# INSPECCIÓN DE OBRA PÚBLICA

INFORME N° 285 / 2023  
20 DE SEPTIEMBRE DE 2023

INFORME FINAL N° 285, DE 2023, SOBRE  
INSPECCIÓN A LAS OBRAS DEL  
CONTRATO “NORMALIZACIÓN Y  
MEJORAMIENTO DE RUTAS  
PEATONALES, REGIÓN DE TARAPACÁ  
SECTOR CENTRO SUR”, A CARGO DEL  
SERVICIO DE VIVIENDA Y URBANIZACIÓN  
DE TARAPACÁ

Fotografía N° 8 de 08-05-2023: Fisura diagonal en la junta, tramo 5, entre alturas 1201 y 1227 acera oriente.

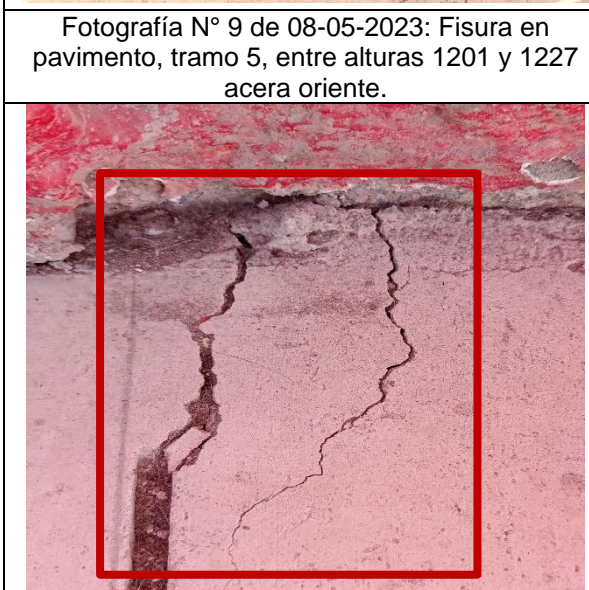
N°	PARTIDA	DETALLE	HALLAZGO	NORMA VULNERADA	RESPALDO
1	Hormigones de pavimentos, ítems 2.7.4.1 Hormigón HCV G-20 e=0,10m y 2.7.4.2 Hormigón HCV G-25 e=0,12m.	El hormigón no debe presentar defectos constructivos	<p>Se advirtió una deficiente ejecución en las aceras de hormigón, traducándose en grietas, fisuras, hundimientos y roturas en el material.</p> <p>Estas observaciones se constataron en las calles:</p> <ul style="list-style-type: none"> <li>-Eleuterio Ramírez entre Bulnes - Orella poniente</li> <li>-Vivar entre Orella y Riquelme oriente</li> <li>-Vivar entre Riquelme y J.J. Pérez oriente</li> <li>-Vivar entre J.J. Pérez y Libertad oriente/ poniente</li> <li>-Patricio Lynch entre Bulnes y Riquelme oriente/ poniente</li> <li>-Patricio Lynch entre Riquelme y Rodríguez oriente/poniente</li> <li>-Aníbal Pinto entre Bulnes y Riquelme oriente/ poniente</li> </ul> <p>Tales situaciones fueron verificadas entre el 5 y el 18 de mayo de 2023 y su ubicación se detalla en el Anexo N° 2.</p>	<p>El numeral 11 de la, norma chilena Nch170, de 2016, "Hormigón – Requisitos generales", específicamente el ítem 11.1, señala que la colocación se debe efectuar con los equipos adecuados y mediante los procedimientos necesarios para mantener la homogeneidad del hormigón.</p> <p>El numeral 11.8.2.2, de la normativa mencionada anteriormente, señala que, para minimizar la aparición de fisuras a edades tempranas en el hormigón como consecuencia de la alta evaporación de agua, se deben adoptar medidas de protección: como retardantes de evaporación superficial, elementos que den sombra, pantallas que corten el viento, lloviznas que humedezcan el ambiente u otras.</p> <p>El artículo 58 de las Bases Generales Administrativas Reglamentarias de Contratación de Obras para los Servicio de Vivienda y Urbanización, aprobadas por decreto N° 236, de 2002, del Ministerio de Vivienda y Urbanismo, MINVU, señala que, "Sin perjuicio de la responsabilidad directa del contratista, a la Inspección Técnica de la Obra, I.T.O., le corresponderá velar, en los términos que se señalan en el presente Título, porque las obras que se ejecuten cumplan con las especificaciones técnicas y planos, y concuerden con las restantes obras que contemple el contrato".</p>	A modo de ejemplo fotografías N°s 1 al 24 del Anexo N° 2.

<b>RESPUESTA DEL SERVICIO</b>		<p>El SERVIU señaló que la ejecución de las aceras de hormigón se desarrolló bajo la implementación de las cartillas de autocontrol, contempladas en el programa de calidad, respetando lo estipulado en las especificaciones técnicas del proyecto.</p> <p>Añadió que, con respecto a las observaciones de grietas, fisuras, hundimientos y roturas del material, estas guardan relación con un proceder deficiente o por descuido de protección, una vez culminada la obra, las que fueron consideradas como no conformidades de</p>

<p>proyecto y se estaría gestionando su reparación o demolición y reconstrucción, según corresponda, debiendo quedar subsanadas en su totalidad una vez realizada la pre-recepción de cada tramo del proyecto.</p> <p>A su vez, el servicio adjuntó un listado de no conformidades emanados de las observaciones del pre-informe, donde se muestran la subsanación de algunas observaciones realizadas por este Organismo de Control.</p>
<b>CONCLUSIÓN</b>	<p>Es preciso indicar que en las cartillas de autocontrol que fueron proporcionadas por el servicio, no se observaron anotaciones sobre no conformidades, por el contrario, se valida el visto bueno de las obras ejecutadas, evidenciando así que el servicio no implementó la correcta verificación de estas en terreno. Cabe señalar que el levantamiento de no conformidades, remitido por ese servicio durante el periodo de fiscalización, es complementario al observado por esta Contraloría Regional, toda vez que se omitieron aquellos defectos constructivos de los cuales el SERVIU había dado constancia.</p> <p>En este contexto, considerando que las cartillas de autocontrol no proporcionaban información sobre partidas mal ejecutadas y que tanto el levantamiento de no conformidades elaborado por el SERVIU, como las observaciones levantadas por esta Contraloría Regional, no se han subsanado en su totalidad, se mantiene lo observado.</p> <p>En vista que las situaciones descritas, el servicio deberá preparar un informe fotográfico comparativo, donde se detalle la subsanación de cada una de las observaciones detalladas en el Anexo N° 2, lo que deberá ser acreditado a través del Sistema de Seguimiento y Apoyo CGR en un plazo de 60 días hábiles contados desde la entrega de este informe (C).</p>

Fotografía N° 25 de 5-05-2023: solera tipo A desaplomada, tramo 4 calle Patricio Lynch entre Orella y Riquelme, altura 1373, acera poniente.

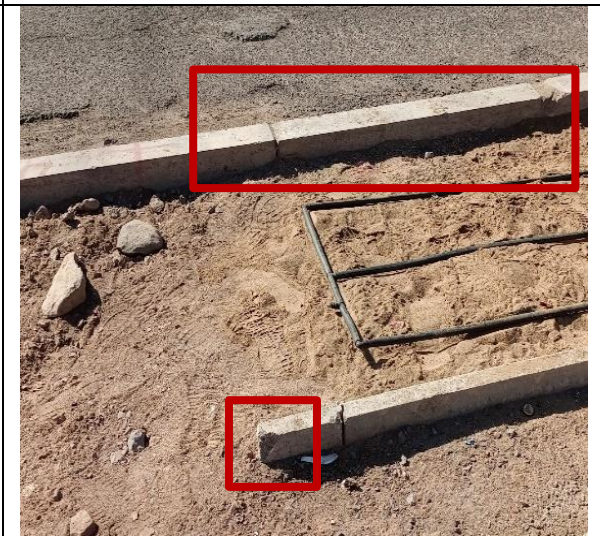
N°	PARTIDA	DETALLE	HALLAZGO	NORMA VULNERADA	RESPALDO
2	Suministro y colocación de soleras tipo A y C.	Las soleras no deberán presentar defectos constructivos, así como las juntas deberán ser rematadas con mortero, y no se podrán quebrar soleras para generar el radio de las	Se advirtió que el SERVIU no adoptó las medidas necesarias para que se cumpla con los estándares de calidad en la ejecución de la partida suministro e instalación de soleras tipo A y C, lo que se tradujo en aristas y vértices dañados, así como soleras desaplomadas y sin emboquillado.  Además, en las intersecciones de las calles señaladas en las fotografías N° 33 a la N° 42, del	La norma chilena Nch3207, de 2013, “Soleras y solerillas prefabricadas de hormigón – Requisitos generales”, señala en el numeral 6, que las caras vistas -cara superior y cara inclinada cuando corresponda- de las soleras y las solerillas no deben mostrar defectos”.  El ítem 2.7.13, de las especificaciones técnicas generales, versión 6, señala que se deberá rellenar las juntas entre soleras con un mortero de cemento y arena fina en proporción 1:4 en peso”  El inciso cuarto del numeral 6.5.2.2 de Código de Normas y Especificaciones Técnicas de Obras de Pavimentación del MINVU, versión 2018, establece que en las intersecciones se utilizaran soleras curvas, quedando prohibido quebrar	A modo de ejemplo fotografías N°s 1 al 42 del Anexo N° 3.

intersecciones.	Anexo N° 3, se constataron soleras cortadas, a fin de generar los radios indicados por proyecto	soleras para generar los radios requeridos.	
<b>RESPUESTA DEL SERVICIO</b>	<p>El servicio señaló que la ejecución en la instalación de soleras tipo A y C, se desarrolló bajo la implementación de cartillas de auto control contempladas en el programa de calidad del proyecto, lo que se ajustó a lo estipulado en planimetría y especificaciones técnicas del proyecto.</p> <p>Agregó que el uso de soleras curvas en las intersecciones en ocasiones no es factible, considerando la morfología de cada esquina, así como la disponibilidad de este material en el mercado regional, motivos por los cuales se deben adaptar o ajustar ciertas materialidades para dar soluciones constructivas, motivo por el cual optaron por utilizar soleras tipo A, según se muestra en las especificaciones técnicas, realizando cortes con disco diamantado para mantener la forma y aristas de las soleras a fin de generar las curvaturas, medida que se reforzó con la solicitud de un protocolo de instalación de soleras tipo A, donde se estableció que no se permite realizar cortes en las soleras a base de golpes.</p> <p>En cuanto a la pérdida de aristas, en soleras tipo A y C, el servicio alude a que estas son provocadas por los vehículos que constantemente impactan estos materiales, no obstante, si el servicio detecta un mal proceder constructivo, este quedará reflejado en un listado de no conformidades del proyecto que deberá ser subsanado una vez realizada la pre-recepción del tramo.</p> <p>Sobre las observaciones detectadas por esta Contraloría Regional, indica que fueron agregadas a un nuevo listado de no conformidades, el cual se adjunta a fin de realizar un seguimiento de subsanación.</p>

<b>CONCLUSIÓN</b>	<p>Sobre la respuesta del servicio, cabe precisar que, en las cartillas de autocontrol proporcionadas por el SERVIU, no se observaron anotaciones de no conformidades, en relación con las soleras verificadas en obras, las que por el contrario se aprobaron con visto en su ejecución, con ello se evidenció que el SERVIU no implementó la correcta validación en obra de estas cartillas.</p> <p>En cuanto a las modificaciones de las soleras, no se advierte la autorización por escrito, por parte del servicio, en que se aprobó el cambio de soleras curvas a rectas cortadas.</p> <p>En relación con la pérdida de aristas de las soleras tipo A y C, en donde se hace alusión a que esto es provocado por los impactos de vehículos, es importante indicar que, para el caso de las soleras tipo C, estas son parte de jardineras en donde los vehículos no acceden. Sin perjuicio de estas situaciones, se tratan de obras nuevas que aún no han sido recepcionadas.</p> <p>De lo expuesto, considerando que las cartillas de autocontrol no proporcionaban información sobre partidas mal ejecutadas y que el levantamiento de observaciones, elaborado por esta Contraloría Regional no se han subsanado en su totalidad, se mantiene lo observado.</p> <p>Por lo tanto, el servicio deberá confeccionar un informe fotográfico comparativo, donde detalle la subsanación de cada una de las observaciones detalladas en el Anexo N° 3, lo que deberá ser acreditado a través del Sistema de Seguimiento y Apoyo CGR en un plazo de 60 días hábiles contados desde la entrega de este informe (C).</p>

Fotografía N° 2 de 5-05-2023: se observan escombros, tramo 1, calle Eleuterio Ramirez, con Orella acera oriente.

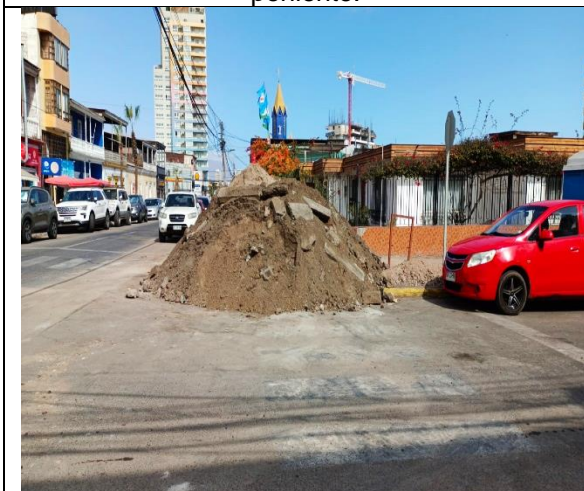
N°	PARTIDA	DETALLE	HALLAZGO	NORMA VULNERADA	RESPALDO
7	Materiales producto de la demolición y escombros en las obras.	El contratista no podrá tener más de 48 horas escombros en la obra.	<p>Se constataron diversos sectores con escombros acumulados, tales como remanentes de las excavaciones, trozos de mallas de faena, materiales como soleras tipo A y C, pallets, letreros de advertencias, además del acopio de escombros en 3 zonas, en que se mantuvieron por más de 48 horas en la vía, ubicados en:</p> <ul style="list-style-type: none"> <li>- Vivar con calle J.J. Pérez, al poniente, (96 horas. con escombros).</li> <li>- Vivar frente a bencinera SHELL, al oriente, (96 horas. con escombros).</li> <li>- Patricio Lynch entre alturas 1242 y 1266 al oriente, (120 horas con escombros).</li> </ul> <p>El registro de esos acopios se adjunta en el anexo N° 8, fotografías N°s 5, 6, 7, 8, 10 y 11.</p> <p>Cabe señalar, que se revisaron los libros de inspección y obra, en donde se evidencian múltiples solicitudes tanto del ITO SERVIU, como su Asesoría Técnica en donde instruyen a la empresa respecto de ejecutar el retiro de escombros, el que no puede permanecer por más de 48 horas en terreno, evidenciando con ello que estas medidas no han sido suficientes, considerando que la empresa constructora, sigue realizando acumulaciones de escombros obviando las indicaciones de los especificado en el contrato, así como lo ordenado en los libros de inspección.</p>	En la sección “retiro de escombros y excedentes de pavimentos” del numeral 2.1 de las especificaciones generales, versión 6, que indica “todo material que provenga de la faena de demolición deberá ser llevado a botadero autorizado excepto aquellos que a juicio del inspector técnico de obras deban ser trasladados a bodega municipal” y “el contratista no podrá tener más de 48 horas escombros en la obra, de modo contrario el inspector técnico de obras cursará las multas correspondientes”	A modo de ejemplo fotografías N°s 1 al 14 del Anexo N° 8.

<b>RESPUESTA DEL SERVICIO</b>		<p>En su respuesta el servicio señaló que el acopio de escombros originado por las demoliciones se vio incrementado en la obra, debido a los múltiples puntos de trabajos, lo que tuvo como consecuencia que en una cuadra de trabajo existieran cuatro o cinco puntos de escombro durante 48 horas, motivo por el cual a fin de ordenar la obra y disminuir el peligro de accidentes, se optó por aprobar puntos específicos de acopio por cuadra, a los cuales debía realizar seguimiento el AITO de SERVIU.</p> <p>Adicionalmente se adoptó la medida de confeccionar un informe semanal de retiro de escombros a cargo de la prevención de riesgos de la empresa.</p> <p>Como prueba documental, se adjuntaron informes técnicos semanales, elaborados por la empresa constructora.</p>

<p>CONCLUSIÓN</p>	<p>En cuanto a la respuesta del servicio, cabe señalar que, sin perjuicio de las medidas adoptadas, lo advertido por este Organismo de Control, se basan en hechos consumados, en los cuales el SERVIU no adoptó las medidas establecidas en las especificaciones técnicas, en aquellos casos en que los escombros permanecieron más de 48 horas en la obra, incumpliendo así lo señalado en el numeral 2.1 de las especificaciones generales, versión 6, por lo cual se mantiene lo observado.</p> <p>El servicio de Vivienda y Urbanización, en lo sucesivo deberá aplicar las medidas sancionatorias exigidas en el contrato y la normativa, a todos aquellos incumplimientos que se detecten, además de velar por el cabal cumplimiento a las obligaciones que se establezcan en el contrato y sus antecedentes.</p>
-------------------	--
